Stavba: **CENTRUM KOMPLEXNÍ PSYCHIATRICKÉ PÉČE BRNO**

Objekt: **Stávající Pavilon G část A, 1.PP**

Příloha 01 pro ZL 020 - propojení 1. PP A x F instalace TZB

Příloha 01 pro ZL 021 - podhledy SDK a minerální kazety

PRILOHA PRO ZL 020

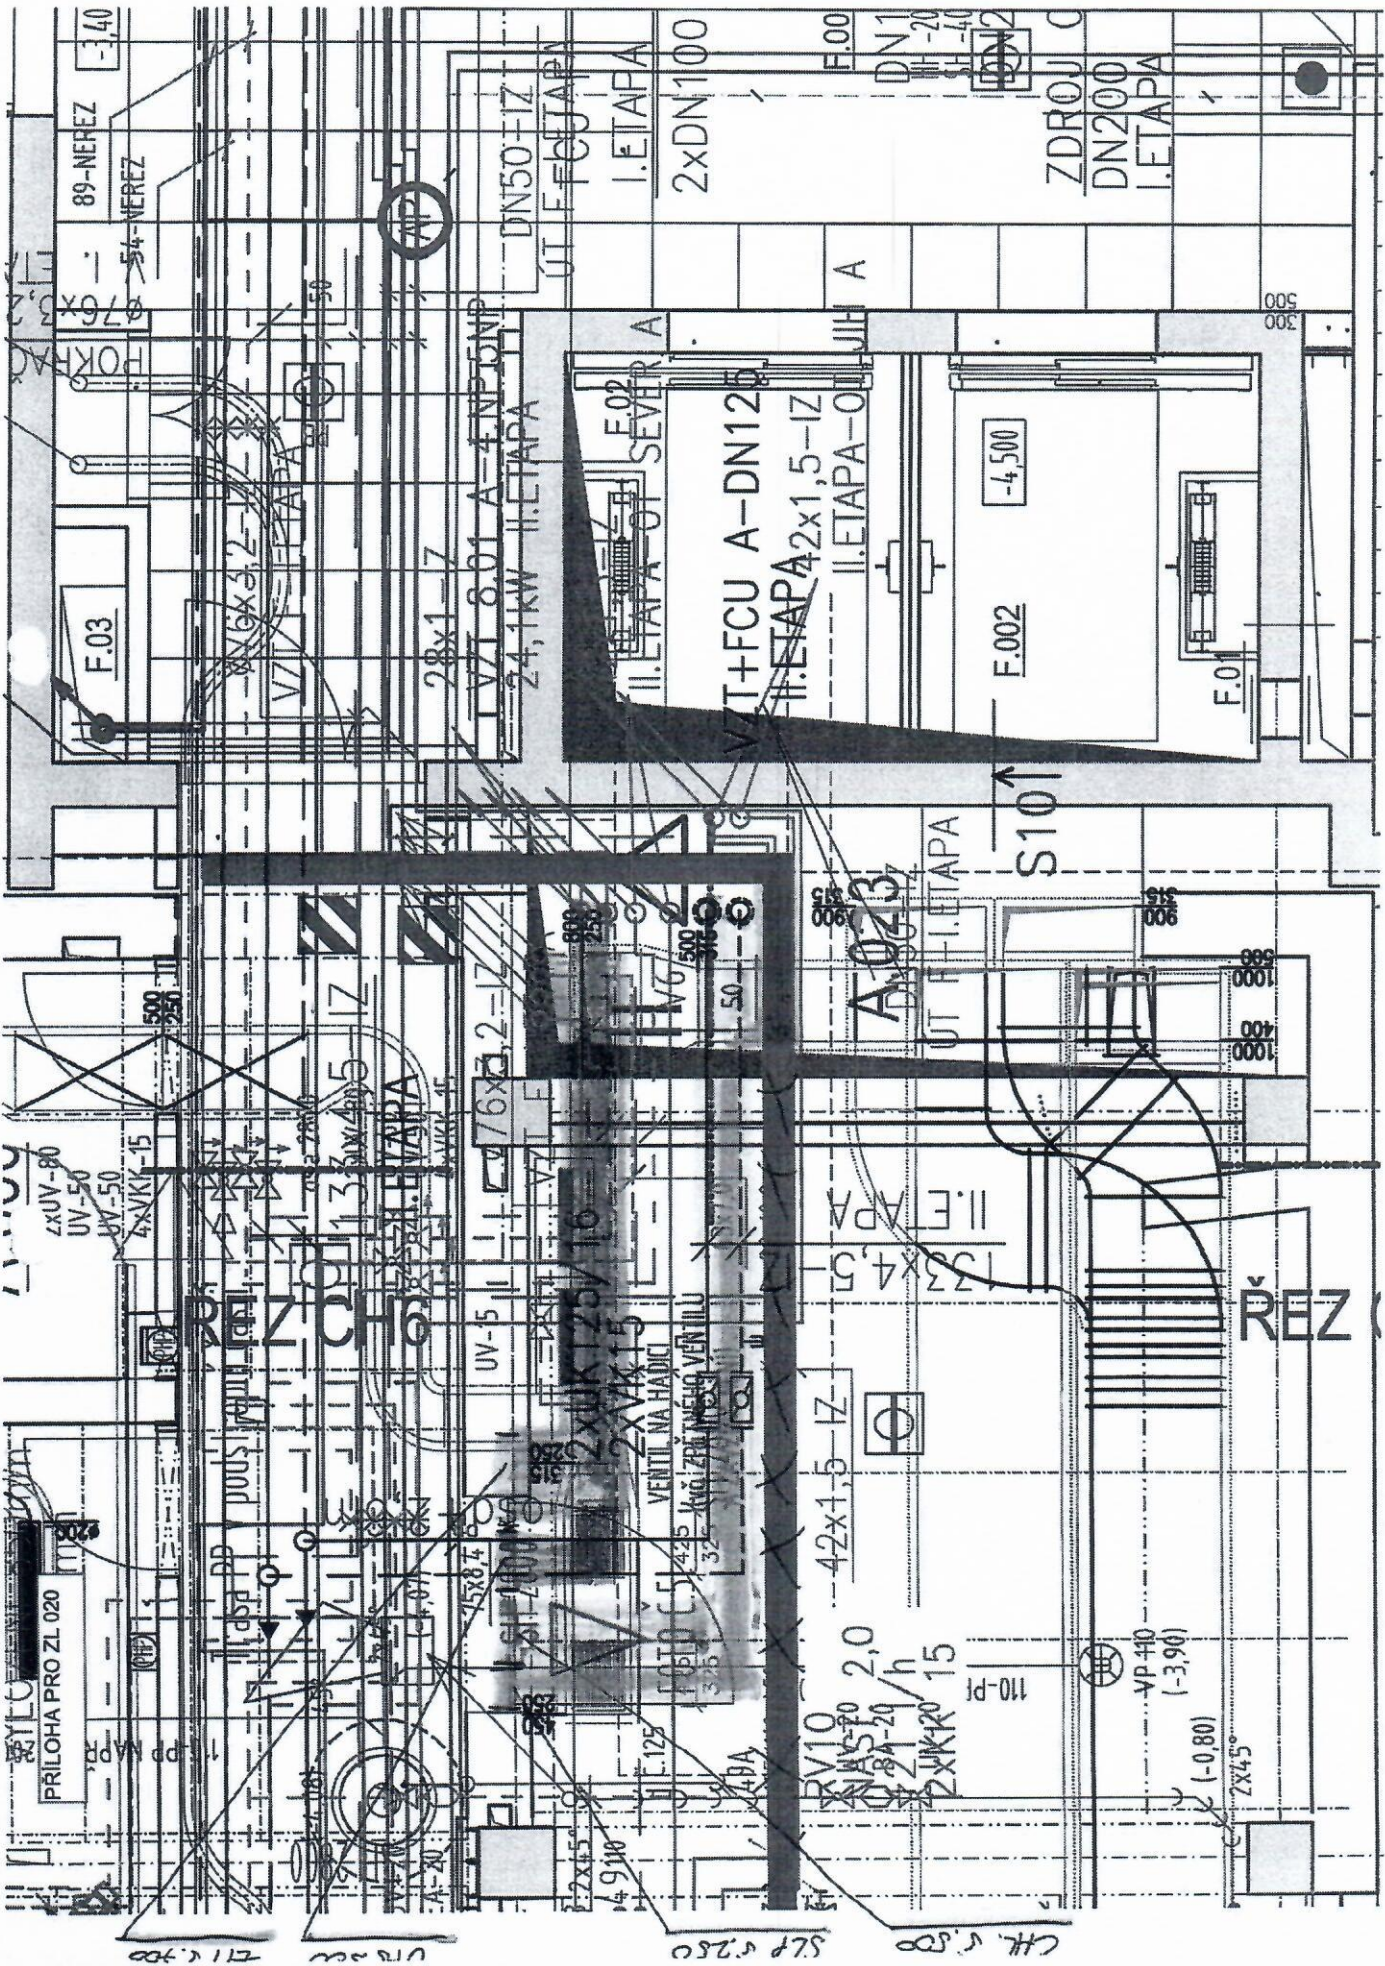
POPIS	Změnu vyvolal: Projektant		
	Popis změny: Dořešení trasy instalací na propoji mezi objektem A a F v 1.PP v návaznosti na stavební konstrukce		
ZMĚNA	Způsob projekčního zpracování: revize DPS		
	vliv změny na náklady stavby: ANO		
	ocenění změny předložil: GZ		ve formě kompletní rozpočet stavby
	náklady na změnu D.1.01 SO 01 - PAVILON G PK	Vícepráce	méněpráce
	Příloha 01 rozpočet, položky k ZL 020, D.1.01.4.03 Vytápění	127.904,90 Kč	
	Příloha 01 rozpočet, položky k ZL 020, D.1.01.4.05 Objektové chlazení	11.472,00 Kč	
	projekční náklady	0,-	0,-
	úprava smluvní ceny:		
	Přípočet v části D.1.01 SO 01 – Pavilon G PK , rozpočet , D.1.01.4.03 Vytápění plus D.1.01.4.05 Objektové chlazení		
	zvýšení:	K139.376,90 Kč	
snížení:			
nová cena:	Samostatná příloha celkové rekapitulace ZL pro dodatek č 1		
odsouhlasení nákladů na změnu:	Datum 3/2020	Podpis	
zhotovitel:			
objednatel (investor, uživatel)			
TDI:	03 2020
